ACTA No. 01

Reunión de contexto para la revisión del proyecto de Carmen del Darién-Chocó, Alcantarillado para el casco urbano del municipio, sus alcances, componentes y estado actual.

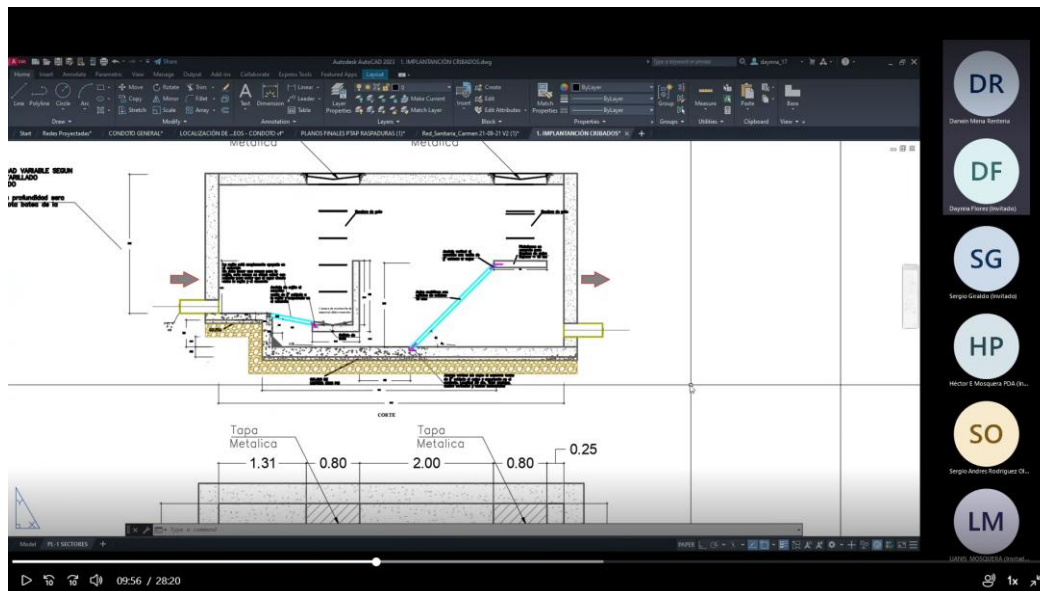
La ing Daynna menciona que se muestra la topografía del municipio y la ubicación de las 5 descargas todas sobre el río Atrato. Así mismo, se muestra el tipo de cribado seleccionado:

El ing Mena pregunta: ¿Respecto al concepto que emitio la autoridad ambiental del Chocó, de acuerdo con la alta capacidad de dilución donde no se requiere tratamiento; existe algún documento que contenta esa información?. La ing Daynna responde: “De acuerdo con el comité tecnico realizado el 24 de agosto de 2022, con la autoridad Codechocó, se determino diseñar la alternativa numero 3 que consiste en sectorizar para el sistema de alcantarillado, bajo la directriz de sectorización del municipio, manejando en cada una de ellas una estructura de cribado; esto determinado por la corporación ambiental conforme a lo establecido en el decreto 3930 de 2010 y la resolución 601 de 2015 en donde se determinan los parametros establecidos para conseder los permisos de vertimientos”.

De esta manera, el ing Sergio R pregunta: ¿Qué tan complicado es obtener un documento oficial/certificado con dicha información por parte de la autoridad? Esto con el fin de tener la información de forma explicita; propuesta con la que el ing Mena esta de acuerdo. Así mismo el ing Sergio R menciona que él ha tenido procesos previos en donde se excluye algún permiso por alguna particularidad de la zona, donde la corporación emite dicho certificado en relación al proyecto y a la ubicación del mismo.

Teniendo en cuenta lo anterior, el ing Hector menciona: Con respeto a la reunión que se tuvo con la corporación, se expreso que ese documento/certificación, quedará inmerso dentro del permiso de vertimientos, en donde se especificara la condición del cribado. Esto se obtendra una vez se inicie el proceso de solicitud de dicho permiso. A esto el ing Mena menciona que esa certificación estaría bien, sin embargo, tienen que tener en cuenta que todos estos permisos hacen parte del proceso de evaluación del proyecto, por lo que debe estar presente de forma explicita.

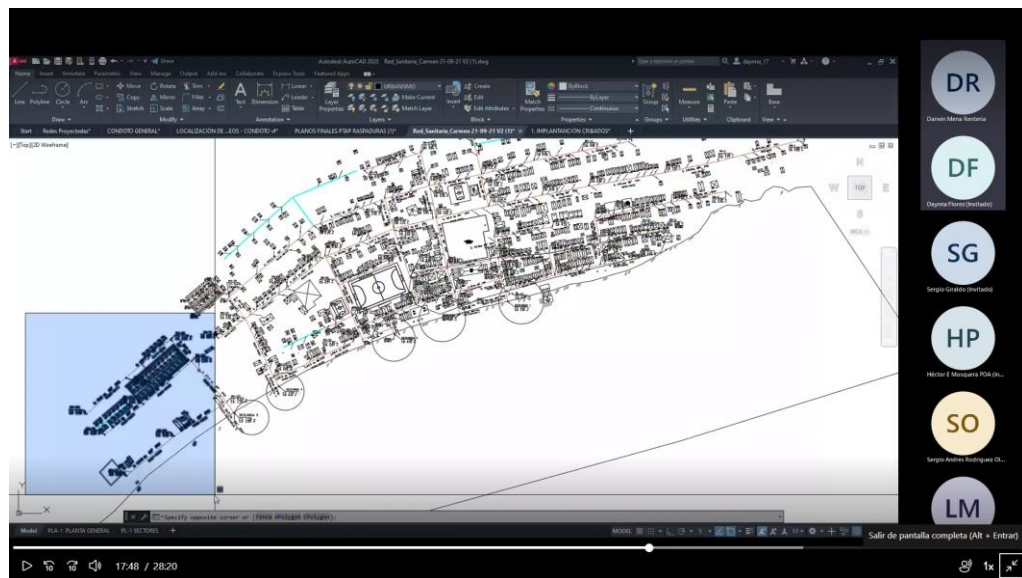
El ingeniero Sergio R menciona que una de las particularidades del proyecto es la situación de las viviendas construidas en tipo palafítico, con conexiones domiciliarias y algunas estrcuturas que no estan enterradas. Estas condiciones se mencionaron a la Ing Isabel en su momento para ser tenidas en cuenta, aspecto que se espera se tenga en cuenta en la evaluación, repercutiendo en la forma de instalación de las tuberías.

El ing Mena pregunta cual es la longitud de las redes del proyecto, la población y los caudales, a lo que la ing Daynna responde que son 7555 metros de tubería, con un caudal de diseño de 27.78m³, con una población de 1750 habitantes proyectados y 1370 habitantes actuales. Los ing Mena, Rodriguez y Héctor menciona que el caudal de diseño debe ser revisado ya que este parece ser muy alto para la población del proyecto.
